DETERMINAZIONE DEL DIRIGENTE SERVIZIO VIA/VINCA 25 giugno 2024, n. 292

[ID VIP 9076] - Parco agrovoltaico, della potenza di 55 MW e delle relative opere di connessione alla RTN, da realizzarsi nei Comuni di San Giovanni Rotondo e San Marco in Lamis (FG). Istanza per il rilascio del Provvedimento di VIA statale ex art. 23 del D.lgs. n. 152/2006 e ss.mm.ii.

Relazione tecnica a supporto dell'istruttoria sul progetto
ID_VIP 9076

Tipologia di progetto: **Agrivoltaico**
 Potenza: **55,00 MW**
 Ubicazione: **Comune di San Marco in Lamis (FG) e di San Giovanni Rotondo (FG)**
 Proponente: **FLYNIS PV 20 S.r.L.**

Figura 4 - Impianto in progetto e impianti fotovoltaici/eolici presenti o in progetto nell'area oggetto di studio - dati FER

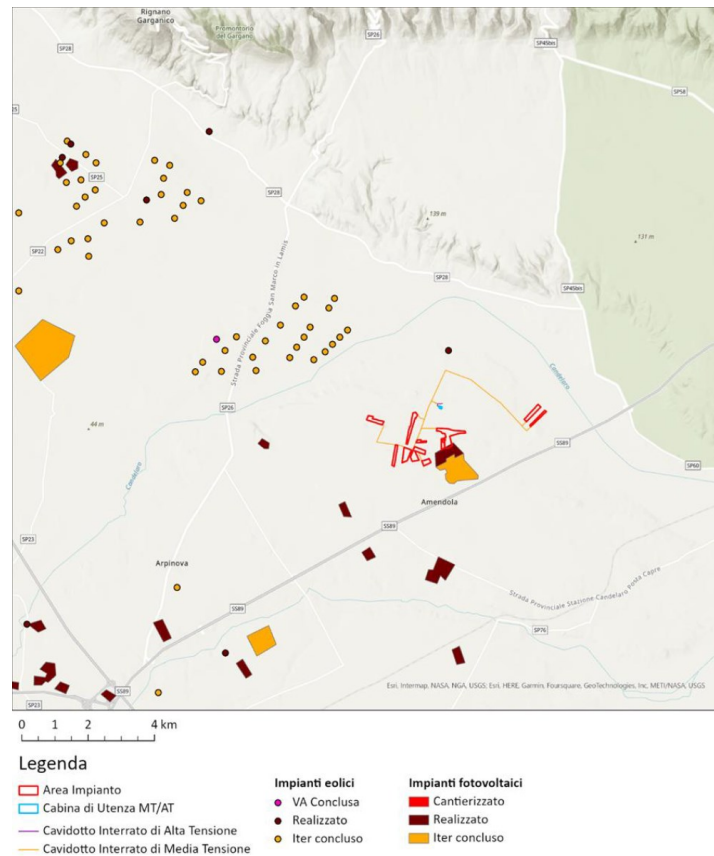
- nell'area interessata **non sono** già installati impianti della stessa fonte (**lett. a**). La Figura 4 inquadra l'impianto fotovoltaico in progetto rispetto alle installazioni attualmente realizzate, cantierate e sottoposte a iter autorizzativo concluso positivamente come da Linee Guida della Regione Puglia.

Figura 5 - Stralcio dell'Elaborato del PPTR aggiornato alla DGR 1972/2023

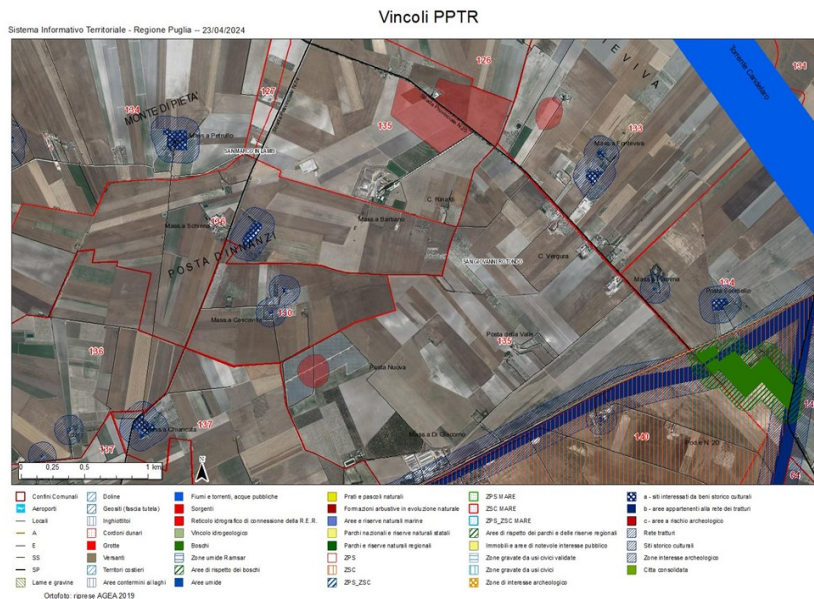
- l'area di progetto **ricade** nella fascia di rispetto dei beni sottoposti a tutela (500 metri per gli impianti fotovoltaici, lett.c-quater): l'impianto infatti dista meno di 500 m da:

- Siti interessati da beni storico-culturali (Masseria Siena e Masseria Cascavilla);

L'area non è idonea ai sensi dell'art.20, co.8, lett. c-quater.

Figura 8 - Area di Impianto PPTR

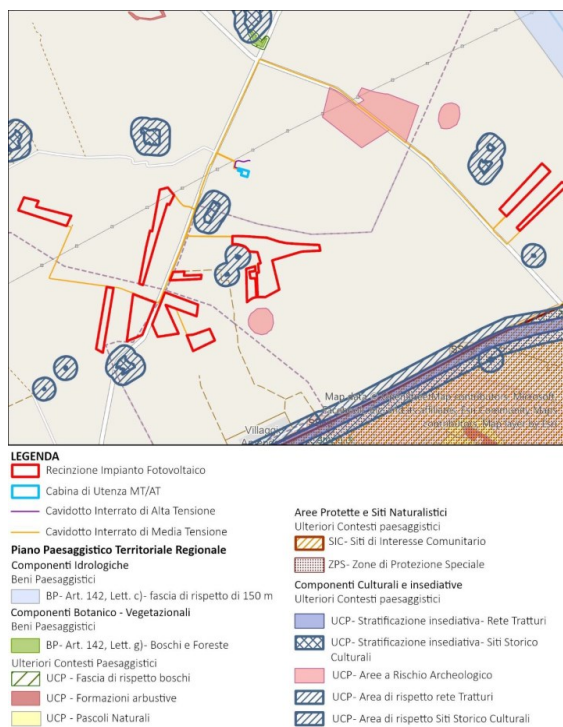
Dall'analisi della posizione dell'impianto nello Stralcio Cartografico sopra riportato si evidenzia che le Aree in oggetto non sono interessate da perimetrazioni individuate dal Piano paesaggistico Territoriale Regionale, aggiornato con la DGR 1972/2023, ad eccezione di un tratto del Cavidotto Interrato di Media Tensione che intercetta alcune perimetrazioni delle Aree a Rischio Archeologico.

Tali interferenze riscontrate lungo il percorso del cavidotto di impianto con l'area a rischio archeologico sono mitigate prevedendo l'attraversamento dell'area e della relativa fascia di rispetto con la tecnologia "Trenchless" (tecnologia senza scavi), in modo tale da non avere alcun impatto sull' area e da non causare alterazioni del paesaggio attuale.

Dallo Stralcio Cartografico si evidenzia che il settore C9 dell'impianto fotovoltaico è parzialmente interessato dalla Perimetrazione delle "Aree a Bassa pericolosità Idraulica"; parte del Cavidotto Interrato di Media Tensione sono interessati dalla Perimetrazione delle "Aree a Pericolosità Geomorfologica Bassa".
